Datum-Date-Date 20.12.79	Zeichen-Ref.-N/réf. KDT/W-fe	Geräte Nr.-Serial number- No. de l'appareil	Gerät-Model-Appareil C 810/820/830
-----------------------------	---------------------------------	--	---------------------------------------

Datum-Date-Date	Zeichen-Ref.-N/réf.	Geräte Nr.-Serial number- No. de l'appareil	Gerät-Model-Appareil
21.1.80	KDT/B-h		C 820

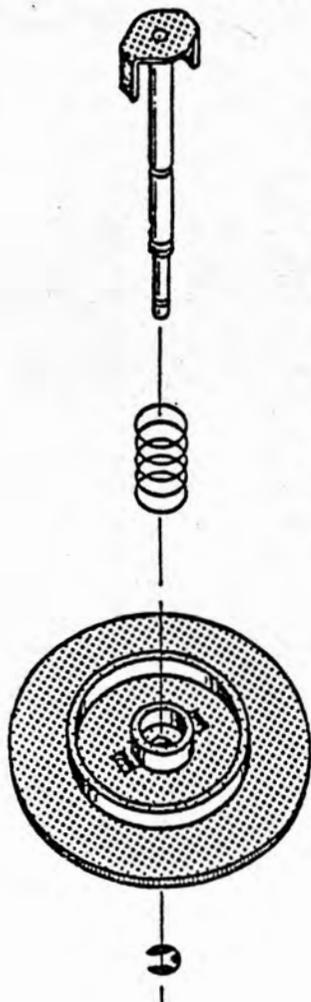
**Erscheinung:**

Band wird im Rechtslauf nicht aufgewickelt.

**Ursache:**

Bohrung des "Wickelrades rechts" liegt im Grenzbereich der Toleranz.

Komplettes Wickelrad, Art.-Nr. 263 042, austauschen.

Vor dem Einbau vorhandener Ersatzteile ist zu prüfen, ob bei einer Umgebungstemperatur von 10° C das Kunststoffteil ohne Reibung auf der Achse gleitet!

Im Bedarfsfall kann die Bohrung des Wickelrades mit einer Reibaale von 3,1 Ø nachgearbeitet werden.

Pos. 139

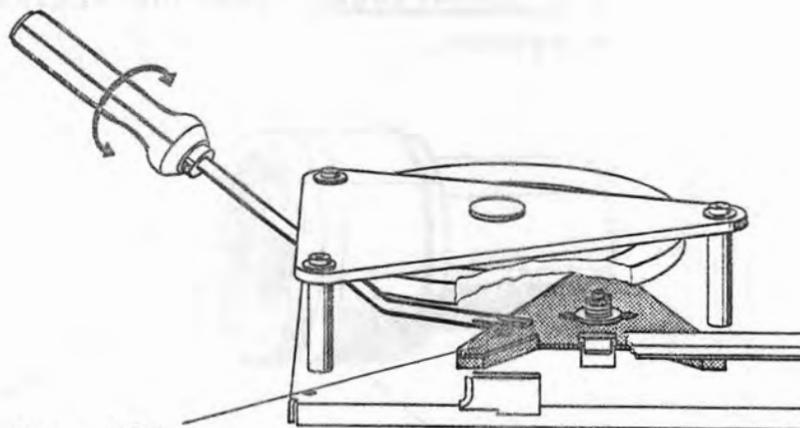
1. Eingriff zwischen Wickelrad (Art.-Nr. 263 042) und Kupplung (Art.-Nr. 262 974) ist nicht immer gewährleistet.
2. Gerät schaltet nach Betätigung der Taste-"Pause" ab.
3. Laufgeräusche

- zu 1. Lappen des Haupthebels (Pos. 139) so justieren, daß zwischen Wickelrad und Kupplung ein kleines Zahnspiel vorhanden ist.

Bei bis zum Anschlag gedrückter Taste-"Vorlauf" (▶▶) dürfen keine erhöhten Laufgeräusche auftreten!
